Revize:	Datum:	Popis:					Kontroloval:		
000	14. 5. 2022	Definitivní odevzdání dokumentace					Ing. Tomáš Chytil		
Název části:		Tunely					Označení části: D.2.1.7		
Název objektu/dílčí části:		t.ú. Blažovice - Holubice, Holubický tunel					Označení objektu/komplexu: SO 23-40-01		
Název přílohy:		Konferenční projednání					Číslo přílohy: 1.005		
Název dílčí části přílohy:		-							
Odpovědný projektant:		Zpracovatel přílohy:		Měřítko:		-		Stupeň dokumentace:	
Ing. Josef Rychtecký		Kolektiv		Formáty:		-		DÚR	
Kraj:		Katastrální území:		TUDU:		Smluvní datum zpracování:			
Jihomoravský		viz textová část		2301 06		14.7.2022			
Označení investora::		Stupeň dokumentace:		Část:		Objekt:		Podobjekt:	
S 6 2 1 5 0 0 5 8 7		- D Ú R X		- D 2 1 0 7		- S O 2 3 4 0 0 1		- X X	
Příloha:		Revize:							
- 1 - 0 0 5		- 0 0 0							
[Prostor pro další informace]

„Modernizace trati Brno – Přerov, 2. stavba Blažovice – Vyškov“ – připomínky k dokumentaci pro územní rozhodnutí

Modernizace trati Brno - Přerov, 2. stavba Blažovice – Vyškov

Expertní posouzení

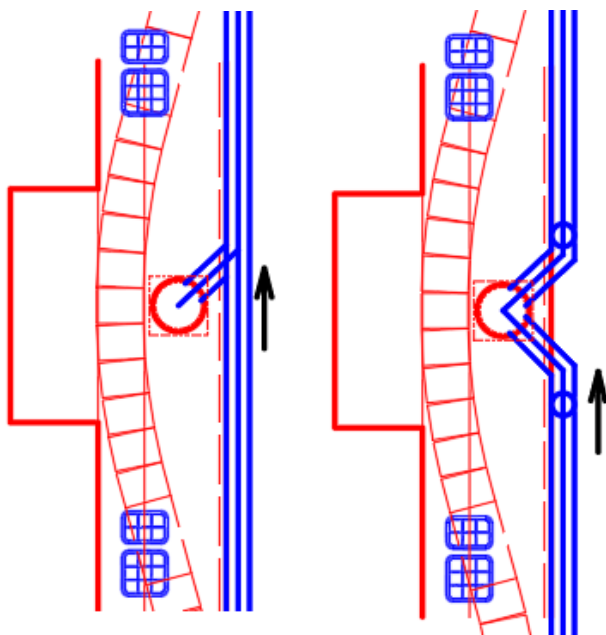
Umístění „drenáží“ v KL v těsné blízkosti pracovního prostoru čističky KL a jejich směrové zalomování do šachet je chybné, je potřeba navrhout jiné řešení. I když se jedná o tunely z celoobvodovým SVI (v době návrhu DUR) musí být odvodnění trvale funkční pro případ poruchy SVI, či pronikání vody do tunelu.

Na poradách byla domluvena poloha drenáží a průměr drenáže 150mm – vzdálenost k obrysu KL je min 200mm v místě zkoseného rohu (150mm při protažení spodní části KL). Zalomení potrubí je vždy těsně před šachtou či za šachtou. Dno šachty umožňuje změnu směru v jakémkoliv úhlu dle výrobce šachtového dna (schválený výrobek pro použití na dráze) viz následující obr. se zobrazením možných změn dna v šachtě.

Šachtová dna (0° , 30° , 60° , a 90°) umožňují změnu směru v jakémkoliv úhlu ($90^\circ L \div 90^\circ P$)

$0^\circ = 15^\circ L \div 15^\circ P$
 $30^\circ = 15^\circ P \div 45^\circ P$
 nebo $15^\circ L \div 45^\circ L$
 $60^\circ = 45^\circ P \div 75^\circ P$
 nebo $45^\circ L \div 75^\circ L$
 $90^\circ = 75^\circ P \div 90^\circ P$
 nebo $75^\circ L \div 90^\circ L$
